「コスト等検証委員会報告書に対する情報提供」

質問票（2-2）に関する情報提供について

[図3-1-1-2. 原子力発電所稼働率推移比較 - 加圧水型(PWR)]

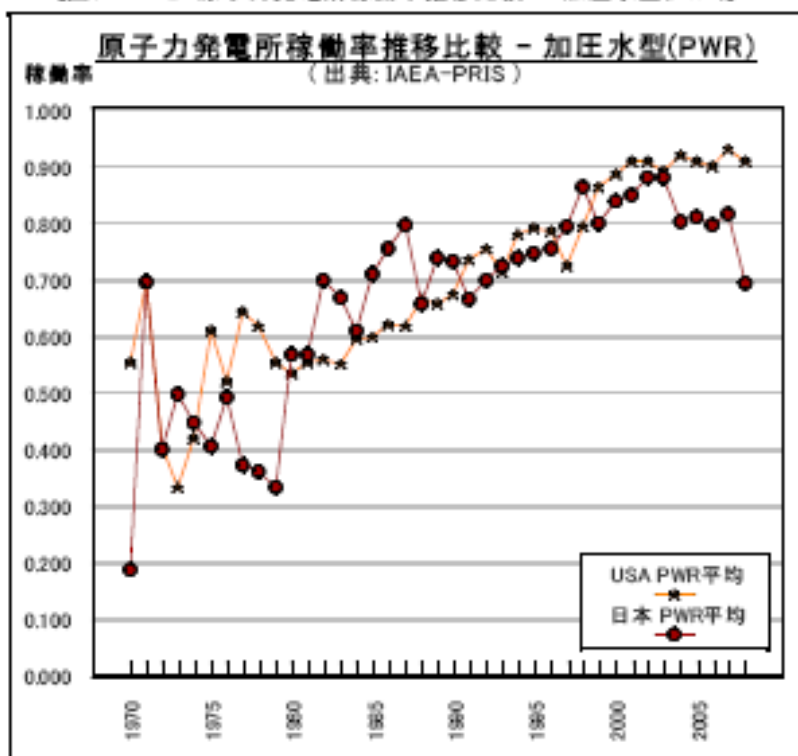
経済産業研究所資料に日米 PWR 設備稼働率の推移のデータあり。
 2000 年以降の国内 PWR 平均設備稼働率の推移は 80%。

(注) 米国の稼働率が高い理由として規制面の違いがあると思われる。

原子力プラントの稼働率の基準を現在の 70%から 80%に変更することが妥当。

理由：今後、国内ではPWRが順次再稼働する可能性が高いこと、一部BWRの再稼働が不透明で2030年迄の既設運転原子炉は相対的にPWRが多くなると予想されることから、PWRの平均的設備稼働率80%を基準とするのが好ましい。

LNG火力と原子力の発電コスト比較

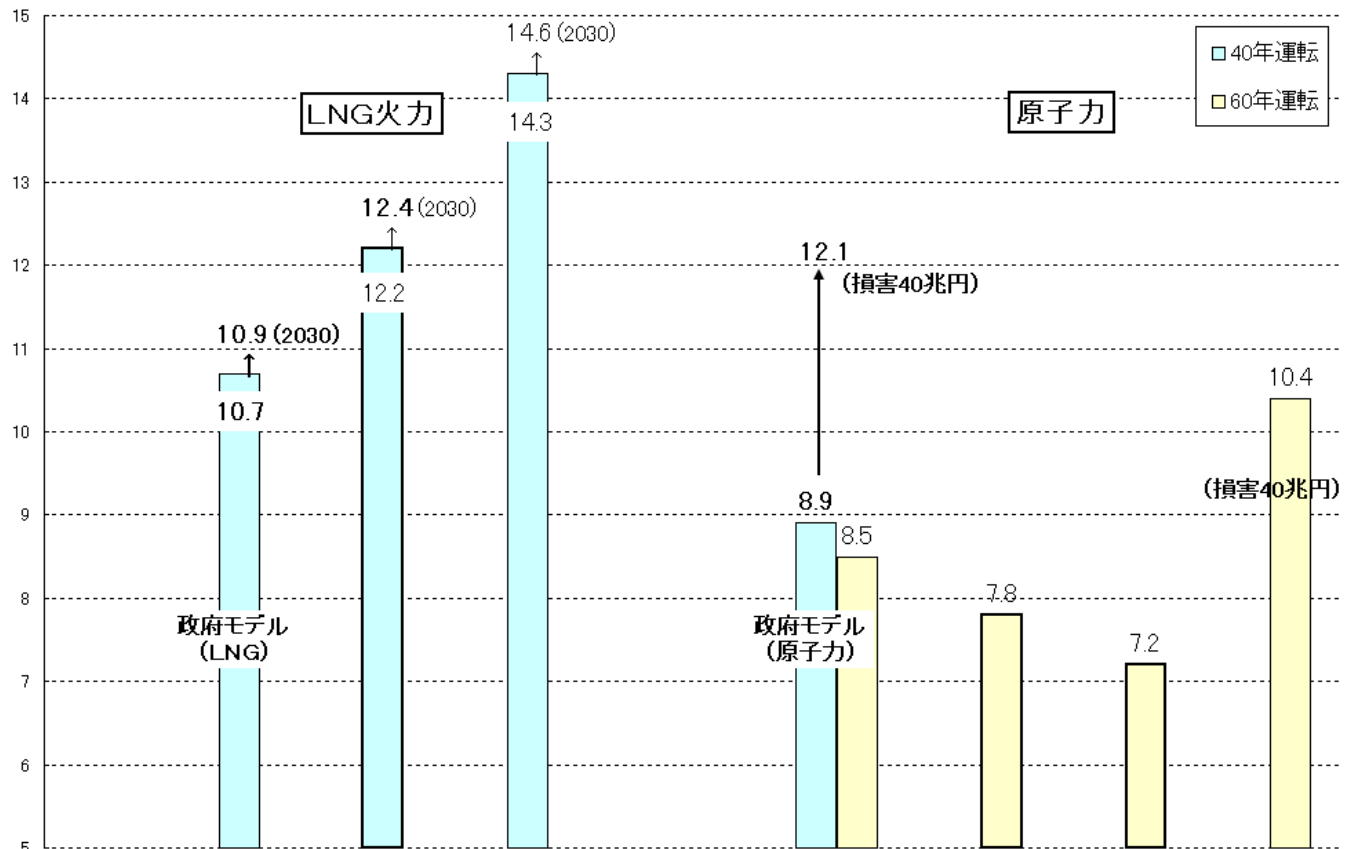
- ・LNG火力(は2010ベースと2030ベースについて為替影響反映コストを試算)
- ・原子力は稼働率80%が妥当。稼働率90%でもおかしくない。稼働年数は60年が妥当。(米国は60年超運転を検討中)
- ・原子力は60年で稼働率80%と90%のケースを試算 90%ケースについては損害想定額を高めたケース(標準40兆円)を追加
- ・原子力は損害40兆円ケースでもLNG火力と比べ、今後円安に振れれば、圧倒的な経済優位性あり

損害想定額5.8兆円(政府試算下限値)・・・国家戦略会議で議論された標準額は40兆円)

今後のエネルギーミックスの議論にあたっては**円安による化石燃料への影響度**について記載し国民に対し**発電コスト上昇リスクがあることを明示していただきたい**。（添付2のグラフ参照・・・稼働率90%、稼働年数60年ならば損害賠償40兆円でも原子力が安い）
